M I N A P A N D E A Z U C A R

Variación del Plan Original
de Exploración

MINA PAN DE AZUCAR 31 de Agosto de 1956

Señor Jefe del Servicio Minero
S/D

Lám. II

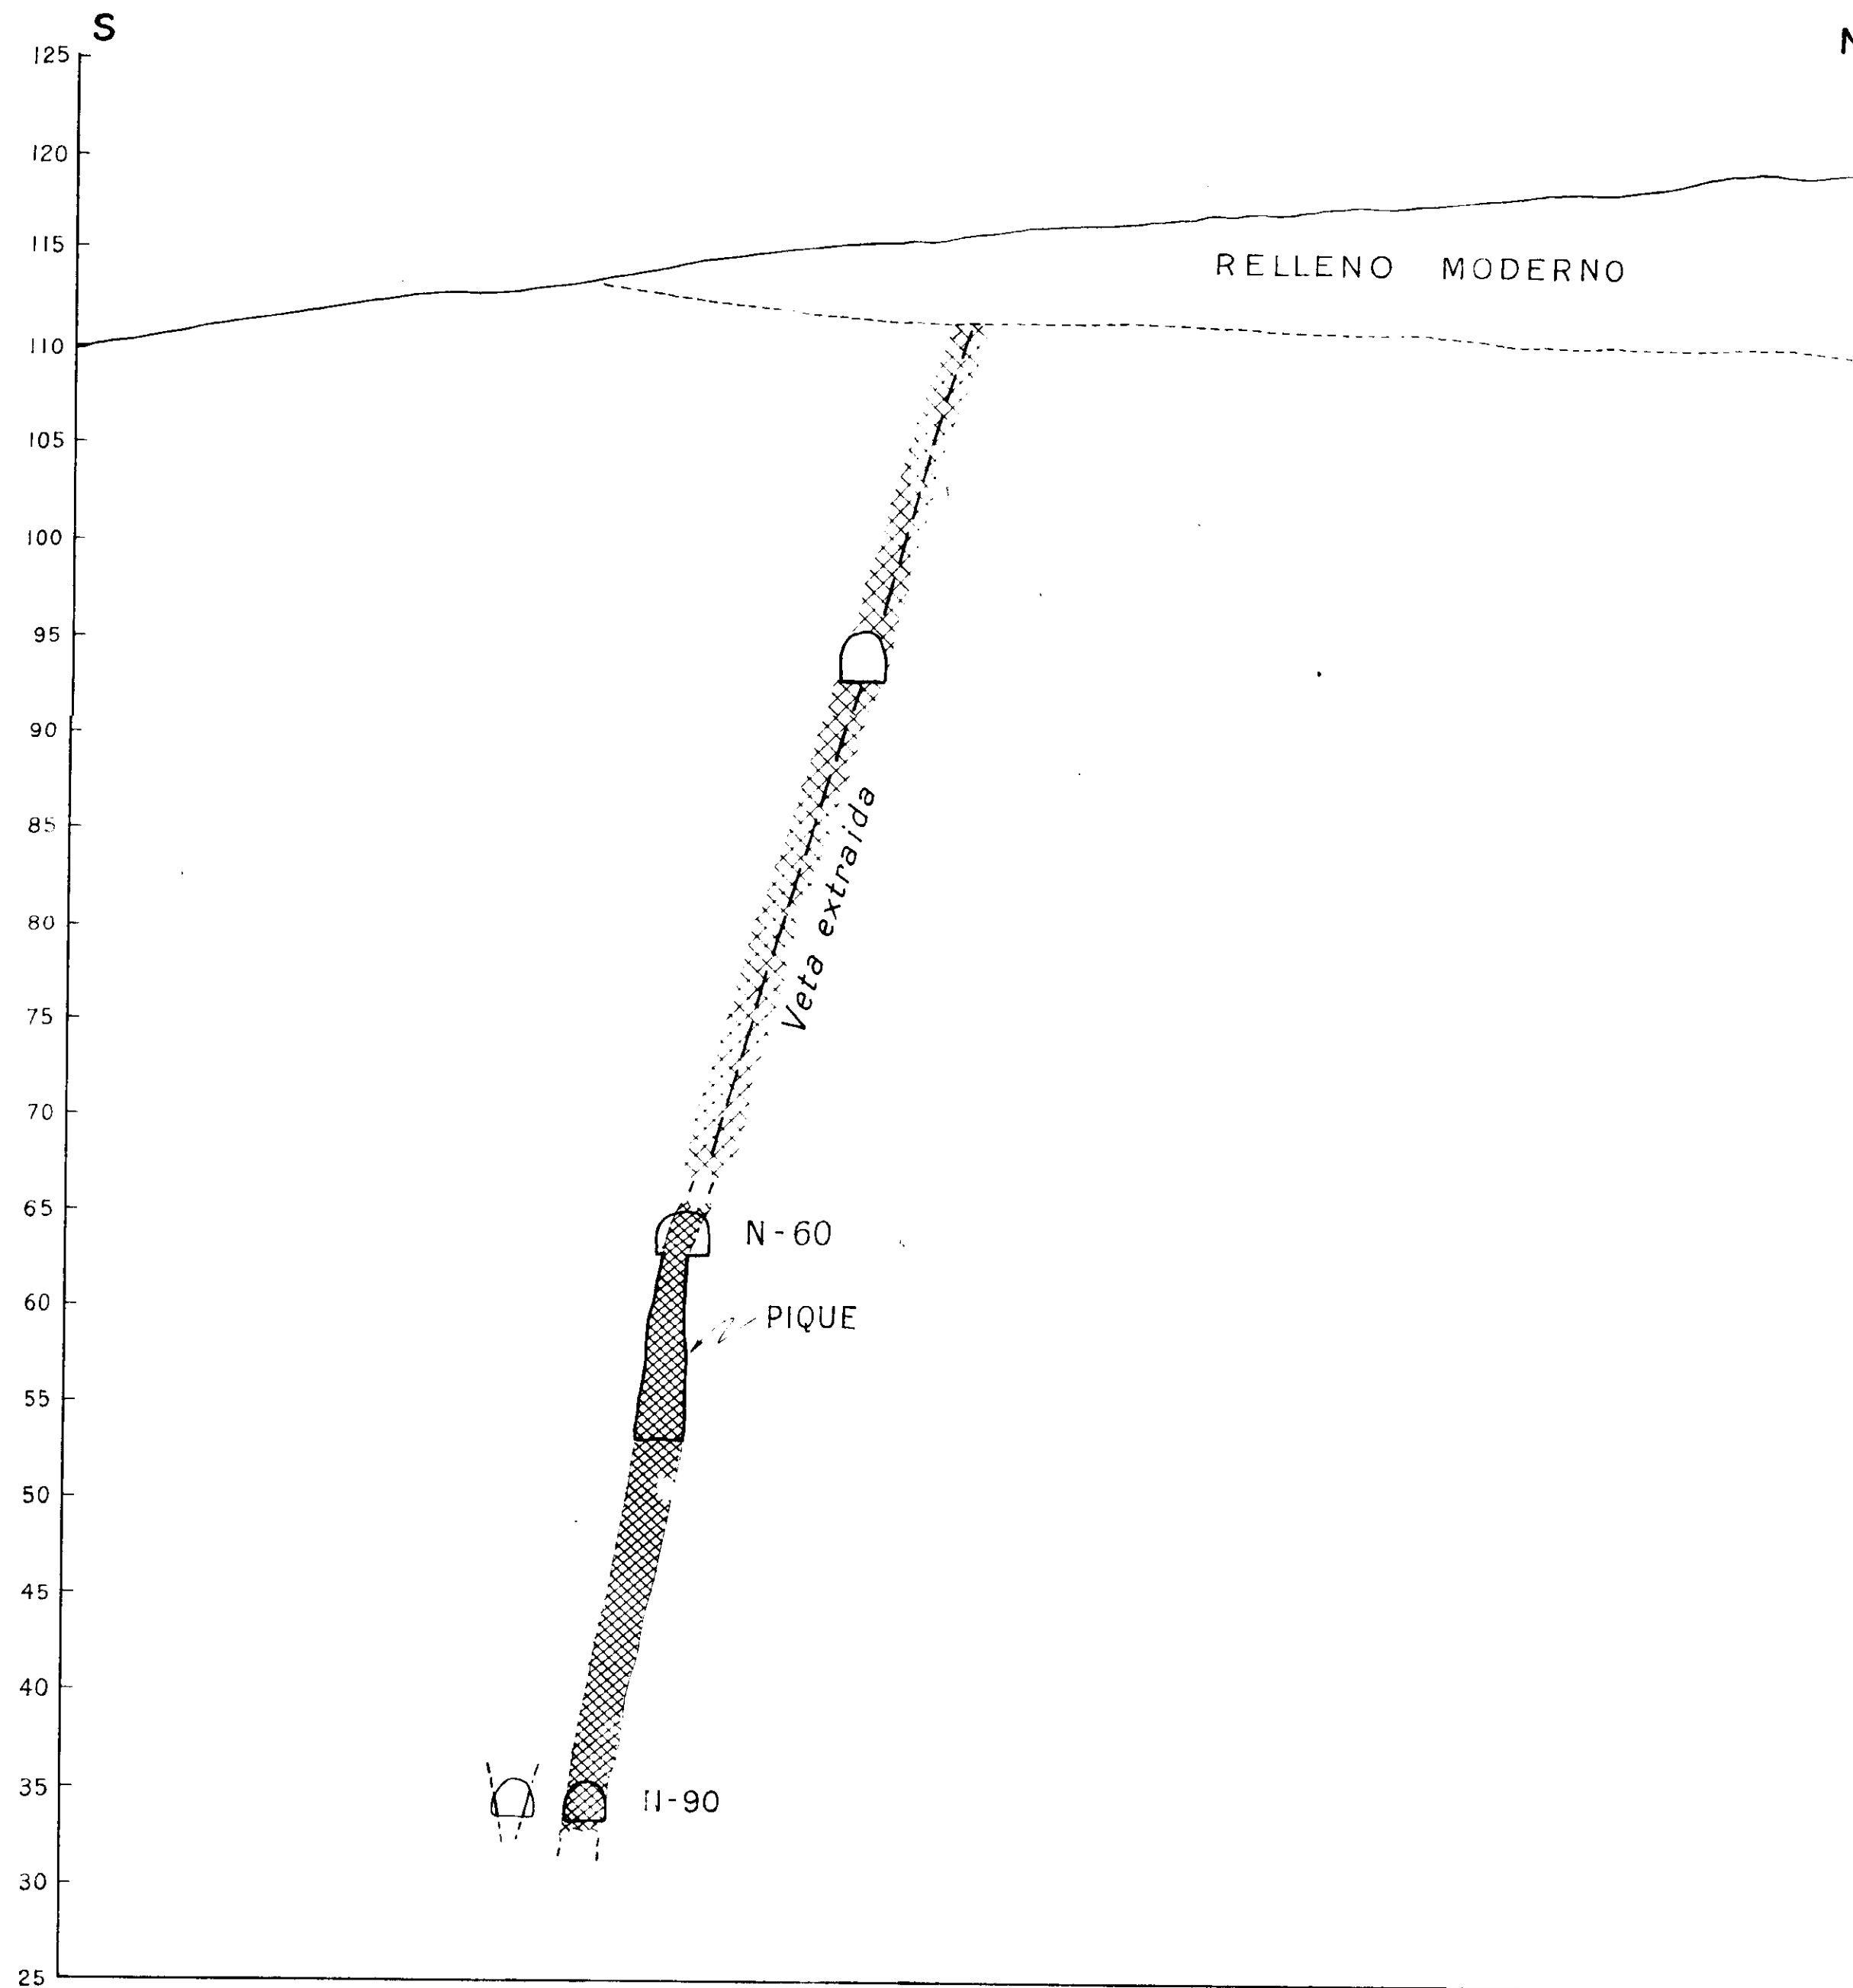
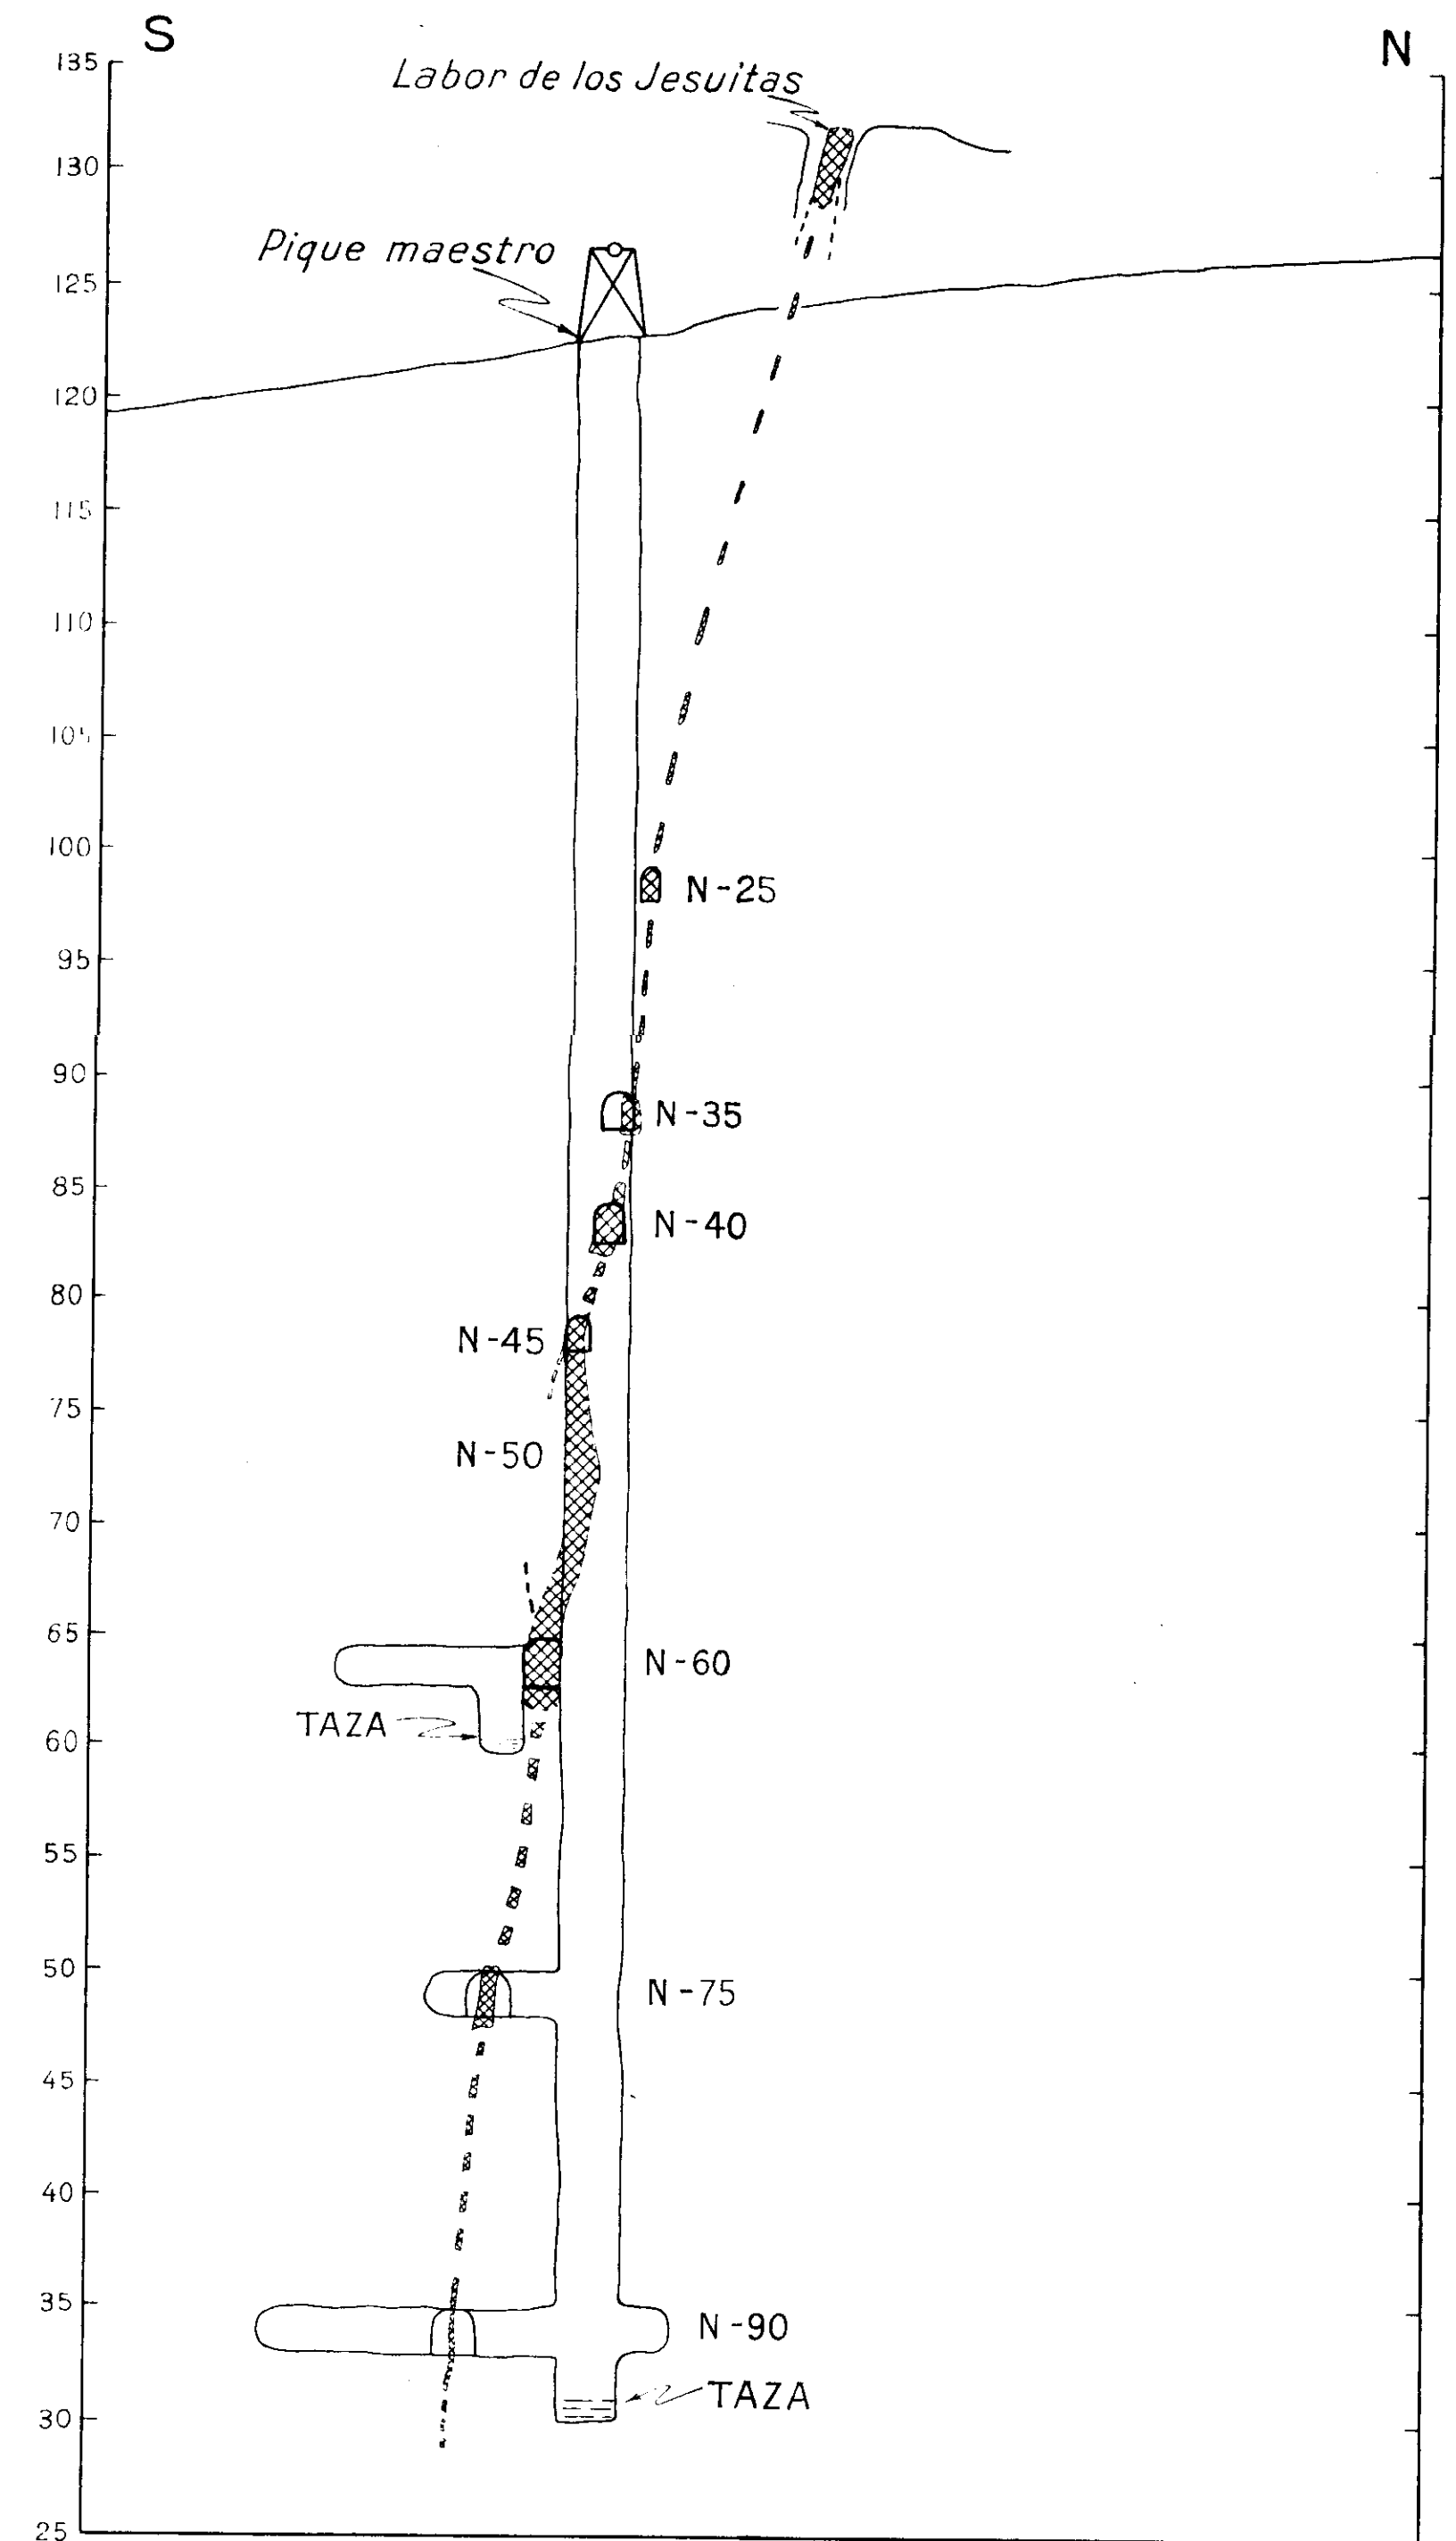
En los niveles menos 75 y menos 90, la veta se ha alejado hacia el Sud. del pique, habiendo sido necesario practicar estocadas con el objeto de cortarla (ver lám. II)

En la lámina II, se ha efectuado también un corte a 46 m. al este del Pique Maestro, con el objeto de mostrar la presencia y posición del "ore-shoot" en el nivel menos 90, pues este clavo no es interesado por el corte efectuado por el pique maestro, que figura en la misma lámina.

Lám. I

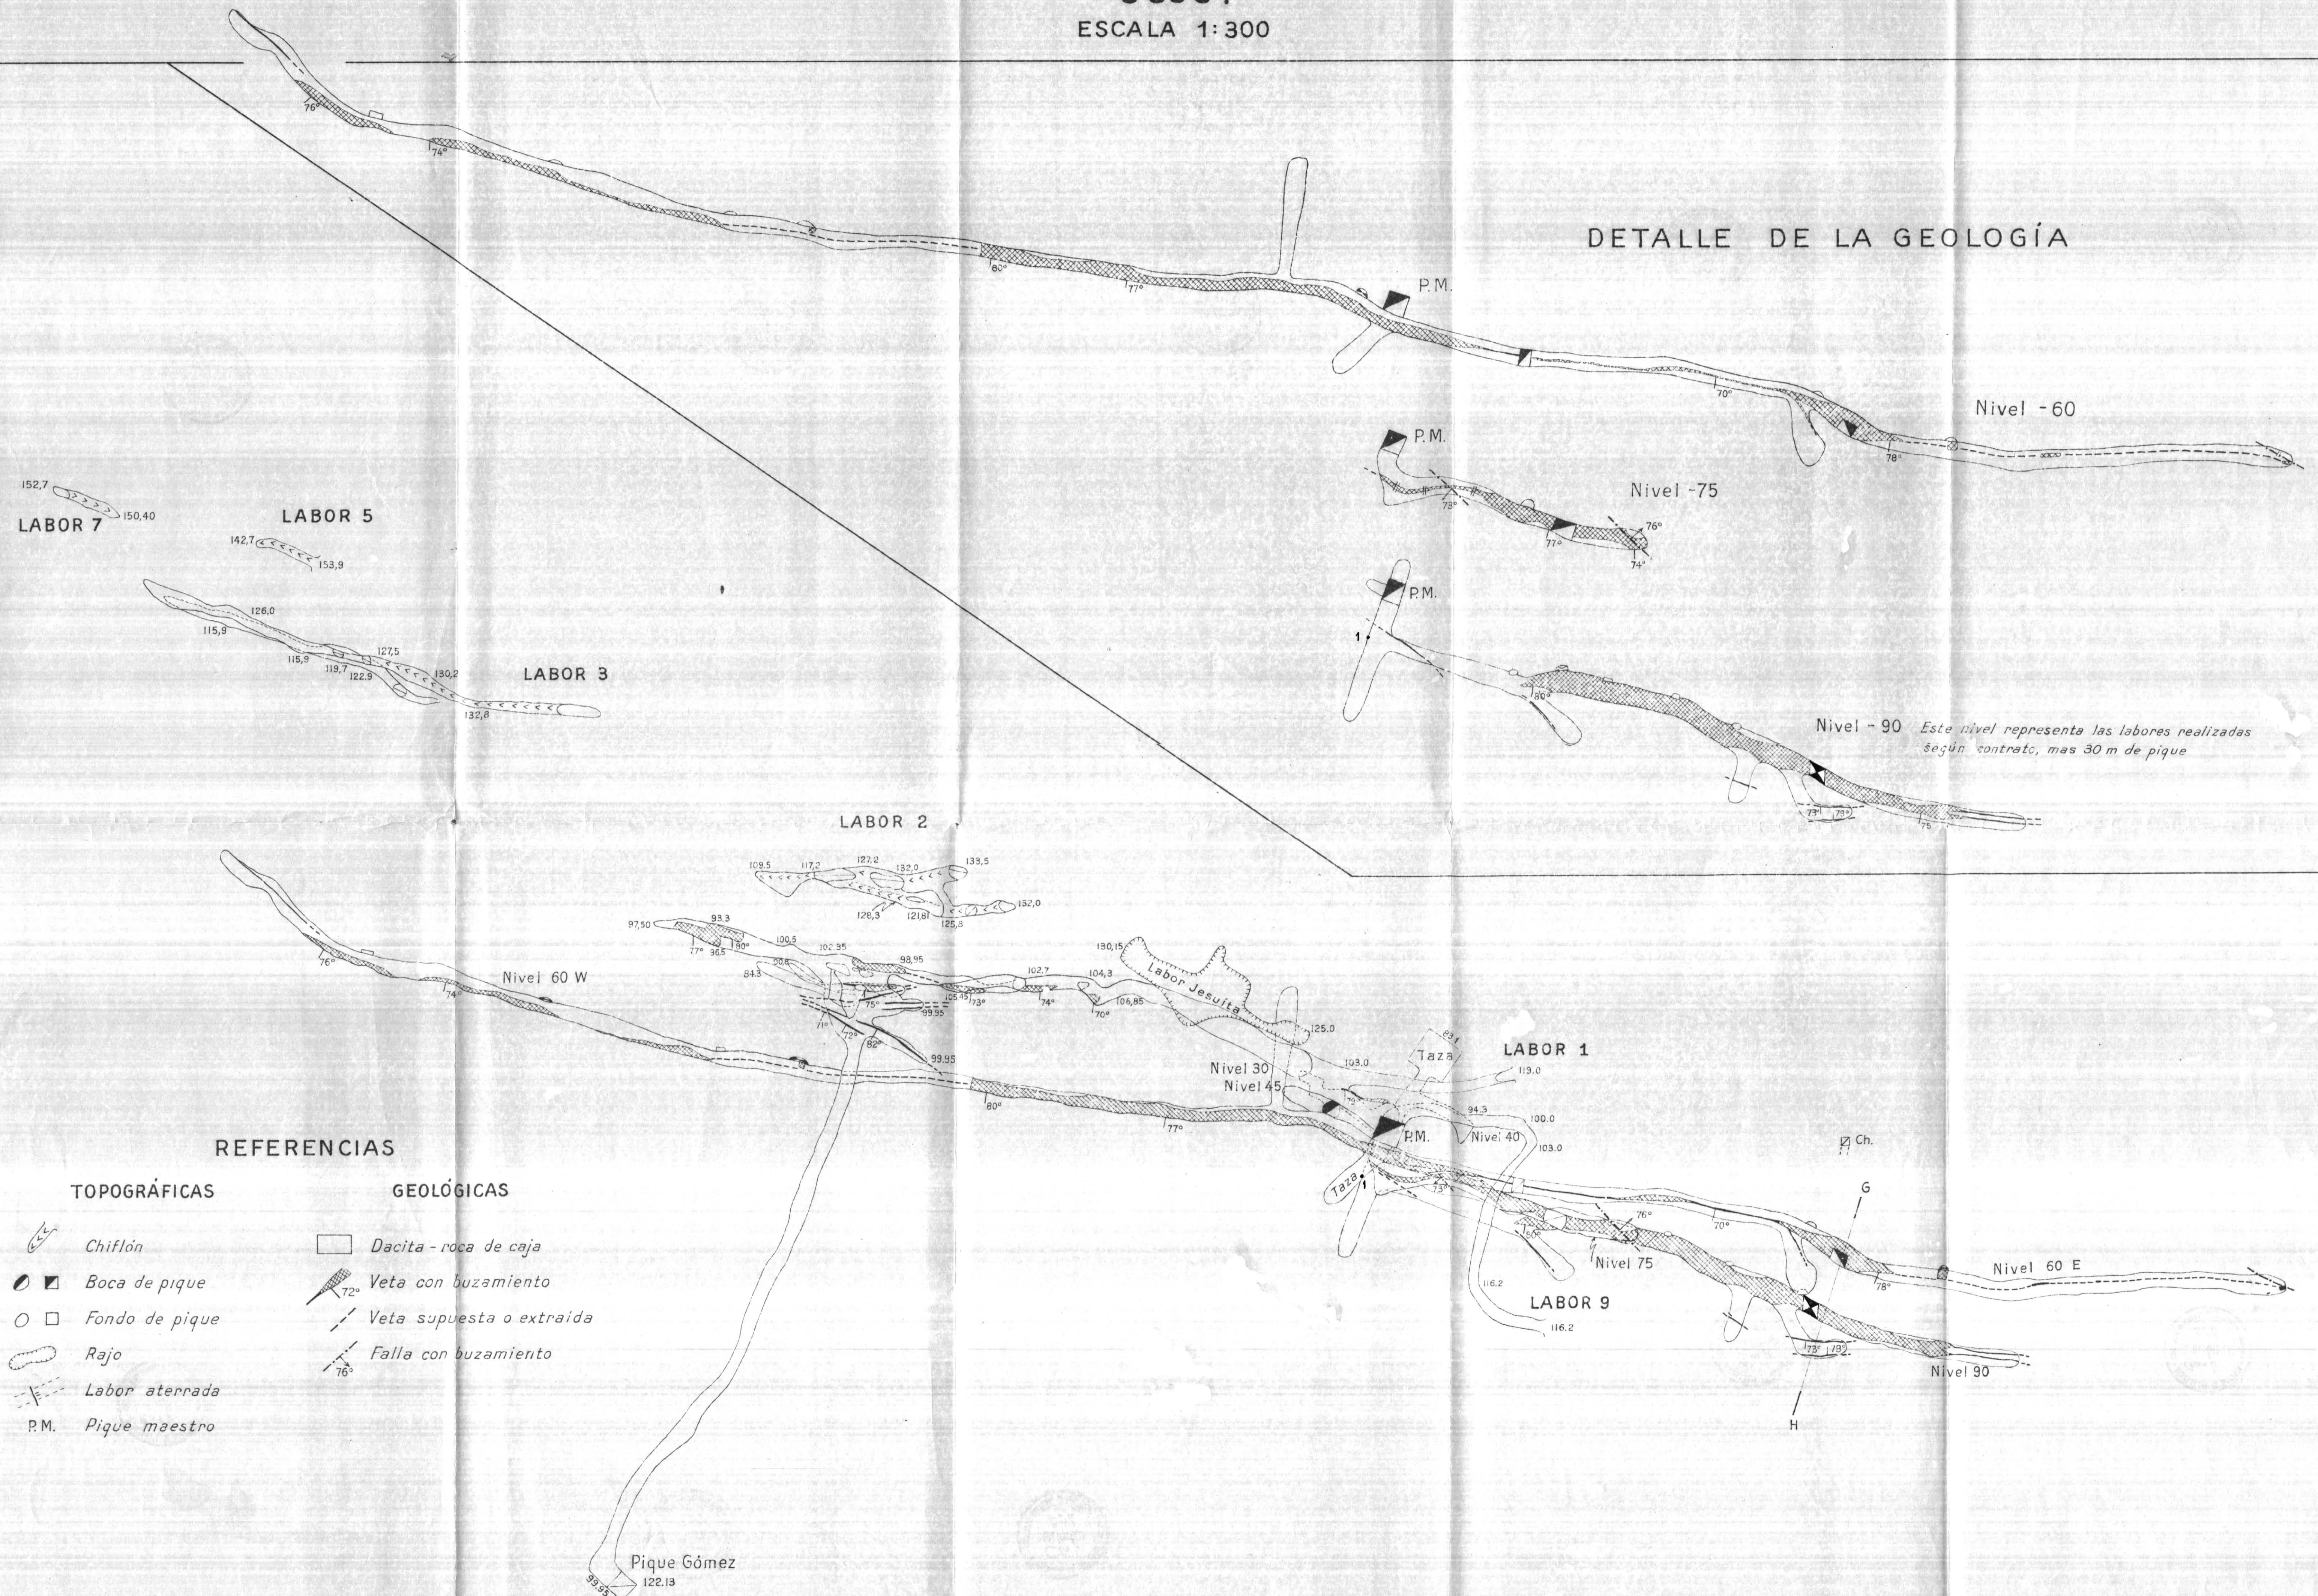
En el nivel que se describe se puede señalar como trabajos más importantes la ejecución de una chimenea de ventilación que comunica con la superficie y cuya ubicación figura en la lámina I. Otro trabajo ejecutado es un pique sobre veta situado a 48 m. del Pique Maestro, con una profundidad de 9.47 m. con fines de explotación.

La geología de la veta en los diferentes niveles, se ilustra gráficamente en lámina I.

Se deja constancia que el centro del pique proyectado en el nivel menos 90 se halla ubicado en planta a los 49,70 mts. del punto .1 (ver lámina I).
